東海第二発電所

設計及び工事計画変更認可申請書

補足説明資料

## 火災防護設備用ハロンボンベ及び二酸化炭素ボンベ の設置場所，個数，名称等の変更

図4 ケーブル処理室用配管系統の変更前後

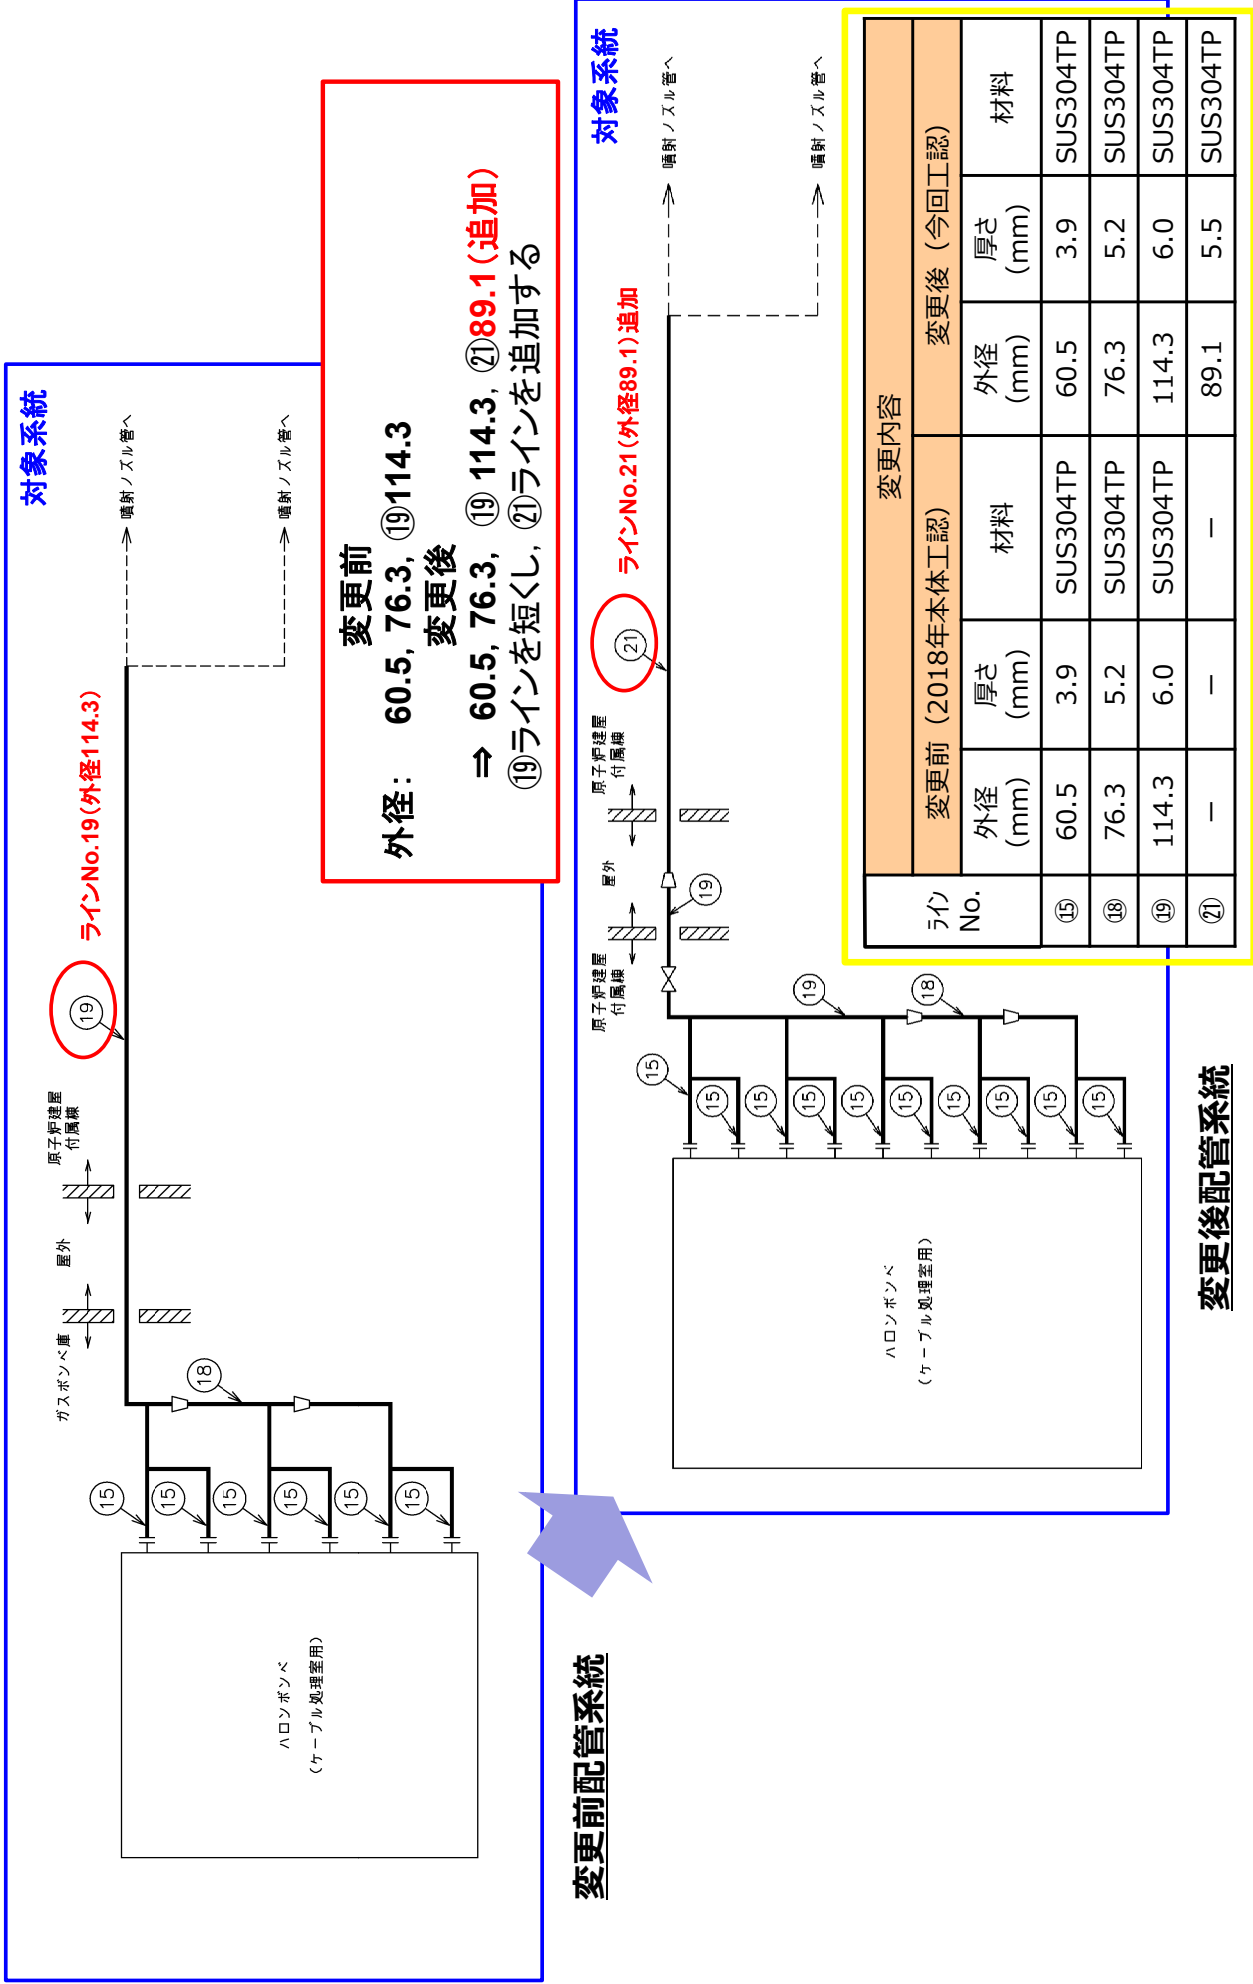
ポンベ種別	対象	変更内容			変更理由				
		項目	変更前 (2018年本体工認)	変更後 (今回工認)					
ハロン	緊急用電気室 (緊急用MCC他) 用	名称	ハロンポンベ (緊急用電気室 (緊急用MCC他) 用) ~ 緊急用電気室 (緊急用MCC他)	ハロンポンベ (緊急用電気室 1F 用) ~ 緊急用電気室 1F	<ul style="list-style-type: none"> <li>◆ハロンポンベ (容器) 名称変更に伴い、主配管の名称を変更する。</li> <li>◆なお、ハロンポンベ (容器) の設置場所 (設置床) 変更によっても、<b>2018年本体工認</b>の設備仕様で消火能力は満足しているため、配管仕様 (外径、厚さ、材料) に変更はない。 【別紙 第2表、図2参照】</li> </ul>				
	緊急用電気室 (緊急用蓄電池) 用	名称	ハロンポンベ (緊急用電気室 (緊急用蓄電池) 用) ~ 緊急用電気室 (緊急用蓄電池)	ハロンポンベ (緊急用電気室 2F 用) ~ 緊急用電気室 2F					
	緊急用電気室 (緊急用125V MCC) 用	名称	ハロンポンベ (緊急用電気室 (緊急用125V MCC) 用) ~ 緊急用電気室 (緊急用125V MCC)	ハロンポンベ (緊急用電気室 3F 用) ~ 緊急用電気室 3F					
二酸化炭素	ケーブル処理室用	配管仕様	外径 (mm)	厚さ (mm)	材料	外径 (mm)	厚さ (mm)	材料	<ul style="list-style-type: none"> <li>◆ハロンポンベ (容器) の設置場所 (設置床) 変更による配管経路の延長 (配管体積増加) に伴い、消火能力を満足させるため、配管仕様 (外径、厚さ、材料) を変更する。【図4参照】、【別紙 第2表、図1参照】</li> </ul>

図5 高压炉心スプレイ系ディゼール発電機室用配管系統の変更前後

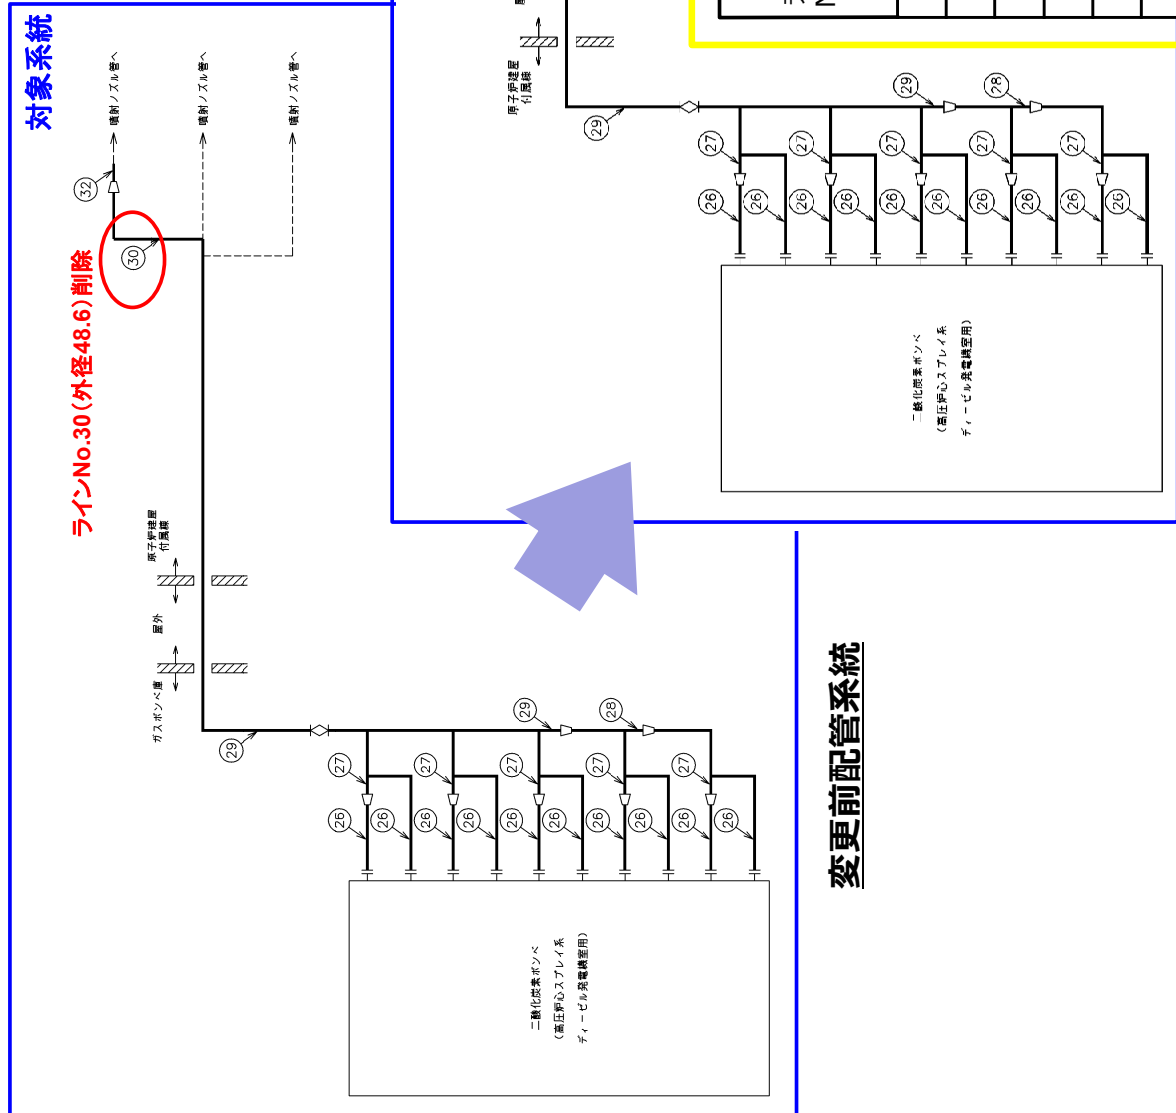
60.5	3.9*1	SUS304TP	60.5	3.9*1	SUS304TP	
			76.3	5.2*1	SUS304TP	76.3	5.2*1	SUS304TP	
			-	-	-	89.1	5.5*1	SUS304TP	
	高圧炉心スプレイ系 ディーゼル発電機室用	配管仕様	外径 (mm)	厚さ (mm)	材料	外径 (mm)	厚さ (mm)	材料	<ul style="list-style-type: none"> <li>◆二酸化炭素ポンベ (容器) の設置場所 (設置床) 変更による配管経路の延長 (配管体積増加) に伴い、消火能力を満足させるため、配管仕様 (外径、厚さ、材料) を変更する。【図5参照】、【別紙 第2表、図1参照】</li> </ul>

外径: ㉔60.5, 76.3, 89.1, 114.3, ㉔48.6, 34.0  
 ⇒ ㉔60.5, 76.3, 89.1, 114.3, 34.0  
 ㉔30のラインをやめ, ㉔26のラインサイズとする

変更前 (2018年本体内認)		変更後 (今回工認)		材料	
ライン No.	外径 (mm)	厚さ (mm)	外径 (mm)	厚さ (mm)	
㉔26	60.5	5.5	60.5	5.5	SUS304TP
㉔27	76.3	7.0	76.3	7.0	SUS304TP
㉔28	89.1	7.6	89.1	7.6	SUS304TP
㉔29	114.3	8.6	114.3	8.6	SUS304TP
㉔30	48.6	5.1	-	-	-
㉔32	34.0	4.5	34.0	4.5	SUS304TP

図1 RCW熱交換器の伝熱面積 (公称値) の設定方法

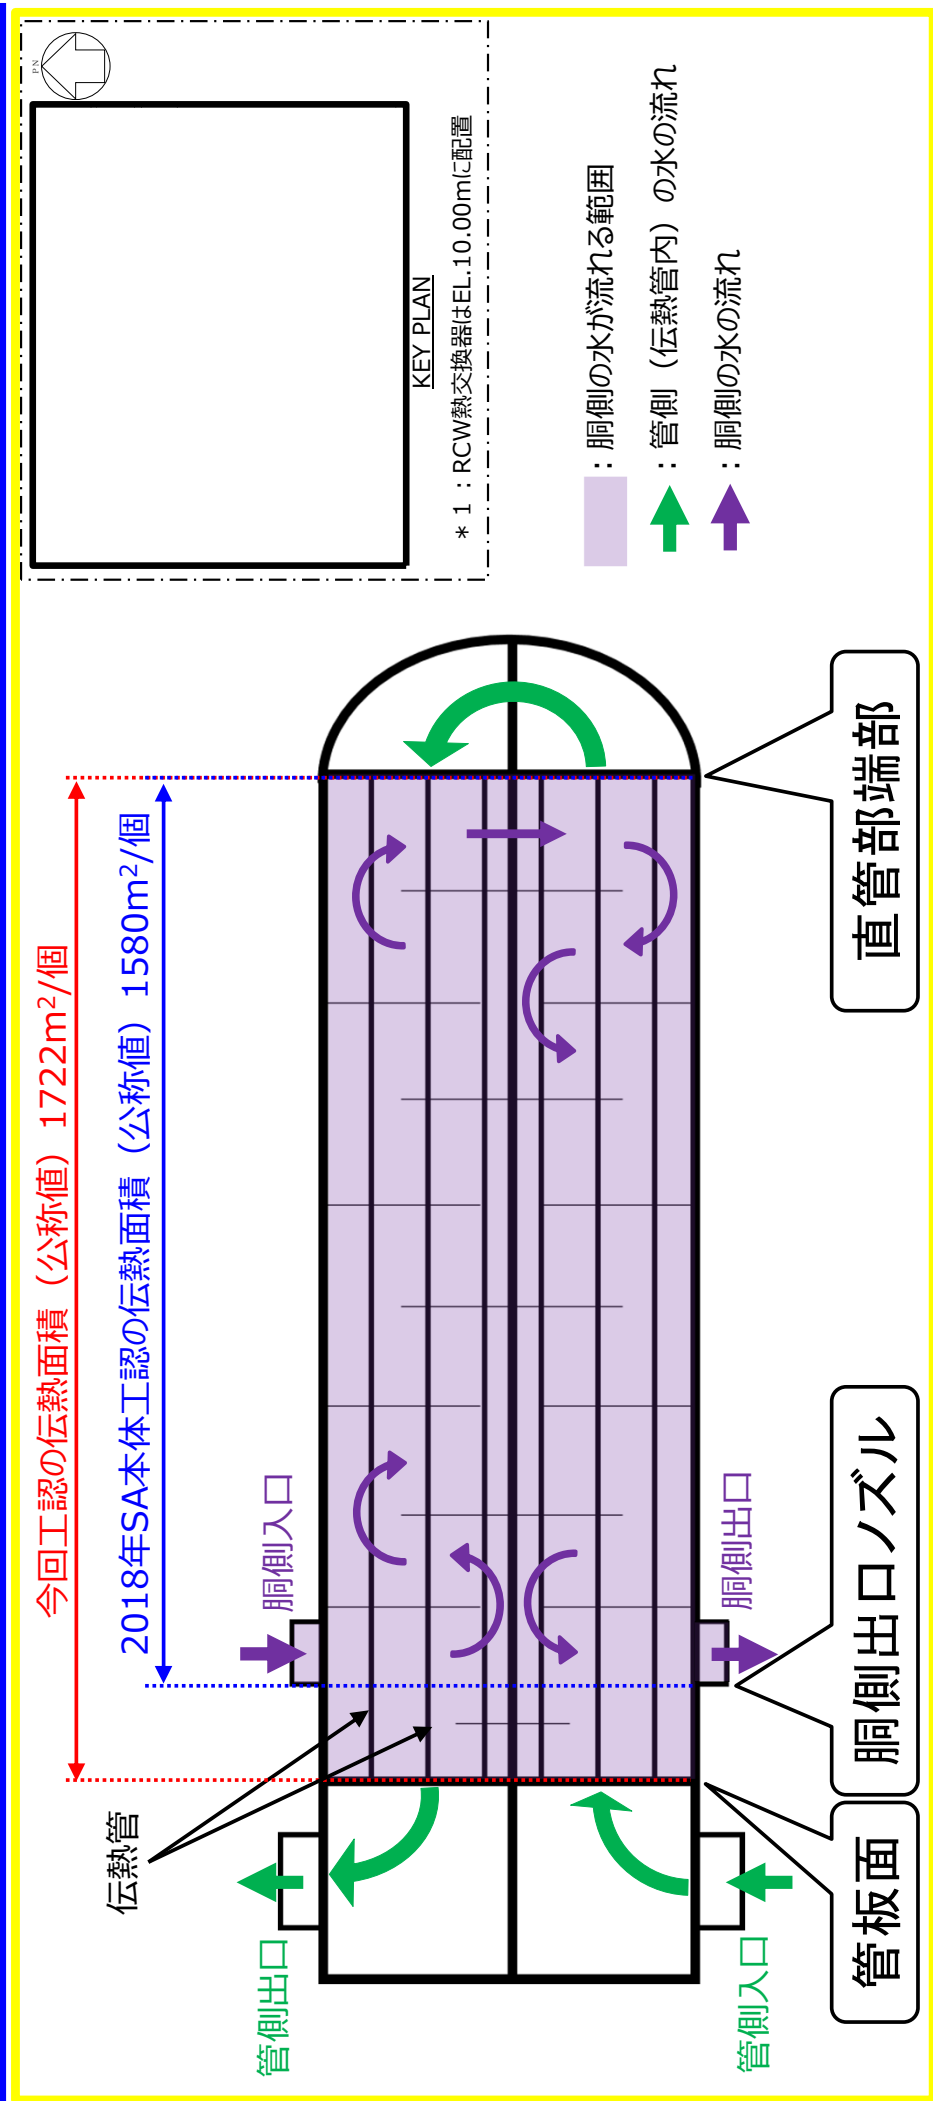
- ◆ 2018年SA本体工認では、建設時工認を踏襲して、保守的に胴側出口ノズルの位置から直管部端部までの伝熱管面積を伝熱面積 (公称値) としていた。
- ◆ 今回工認では、他プラント及び2018年SA本体工認時の残留熱除去系熱交換器の伝熱面積 (公称値) の算出方法に合わせて、伝熱管接液部の全表面積を伝熱面積 (公称値) とする。熱交換器の胴側管板面と出口ノズル間においても流れが生じており伝熱性能は同等であることから、伝熱面積として期待できる。

図2 CUW非再生熱交換器の伝熱面積（公称値）の設定方法

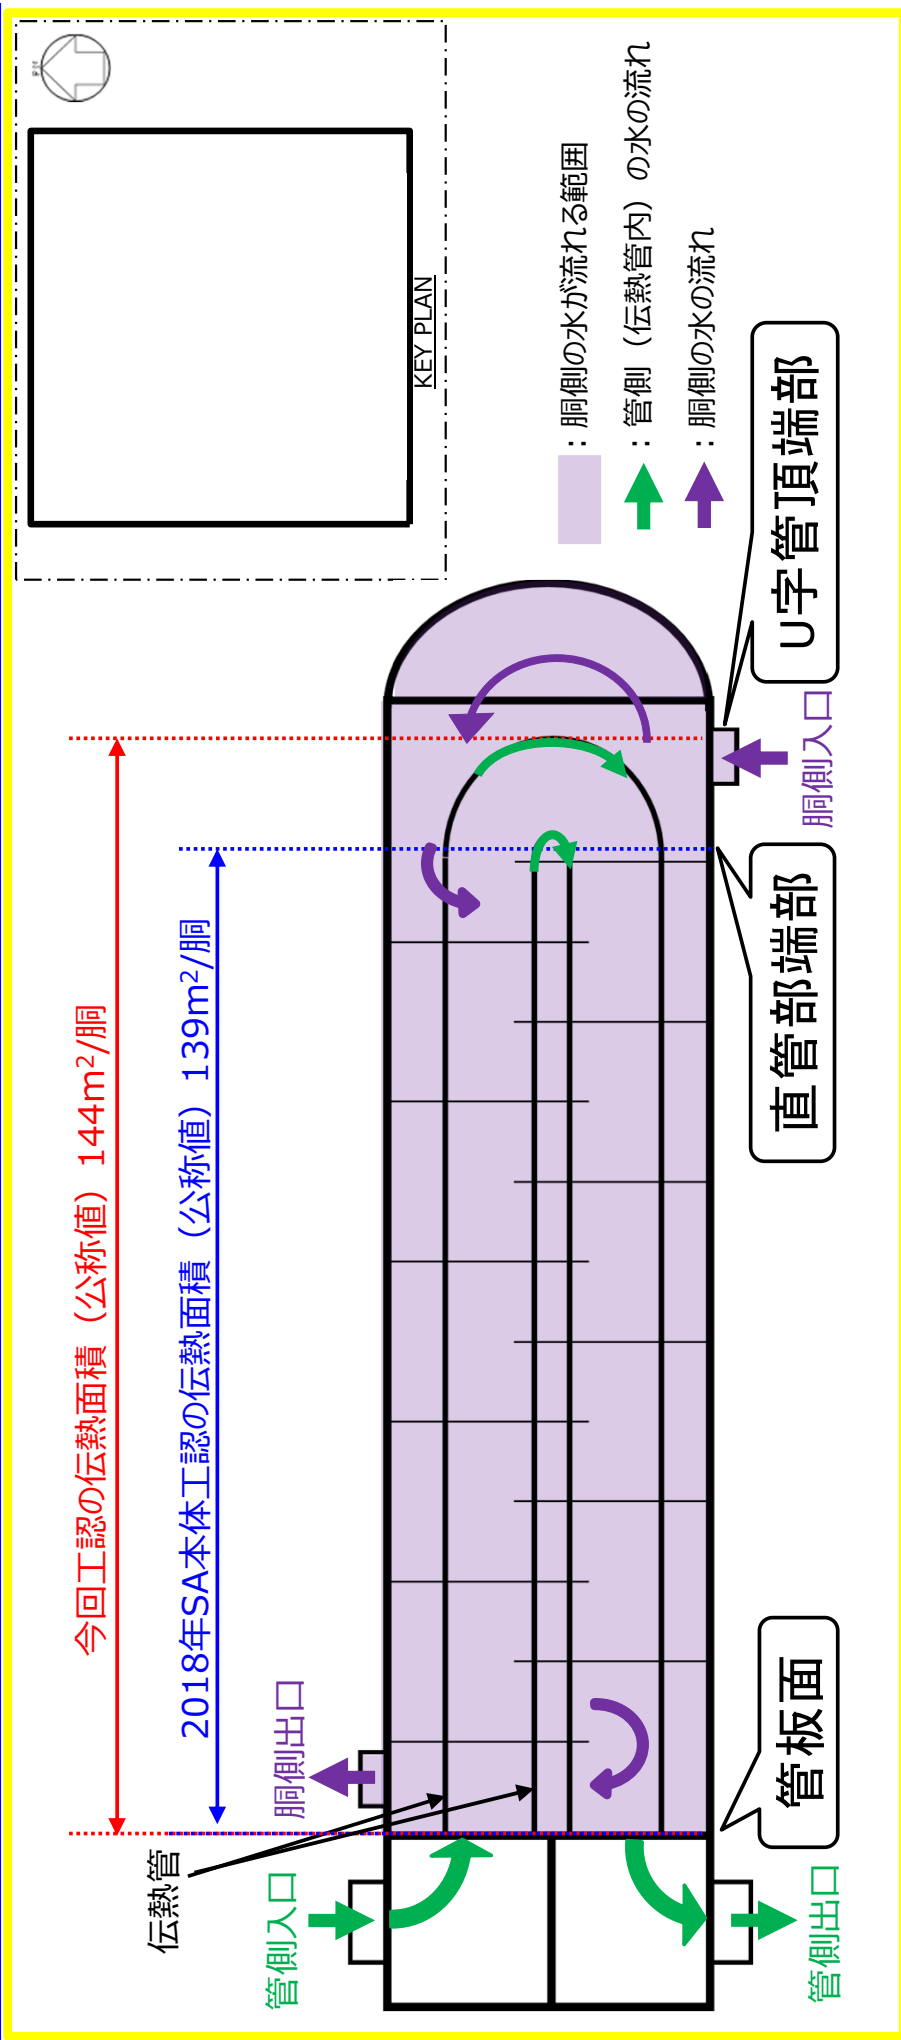
- ◆ 2018年SA本社工認では、建設時工認を踏襲して、保守的に管板面の位置から直管部端部（U字管除く。）までの伝熱管表面積を伝熱面積（公称値）としていた。
- ◆ 今回工認では、他プラント及び2018年SA本社工認時の残留熱除去系熱交換器の伝熱面積（公称値）の算出方法に合わせて、伝熱管接液部の全表面積を伝熱面積（公称値）とする。U字管部においても流れが生じており直管部とU字管部の伝熱性能は同等であることから、伝熱面積として期待できる。
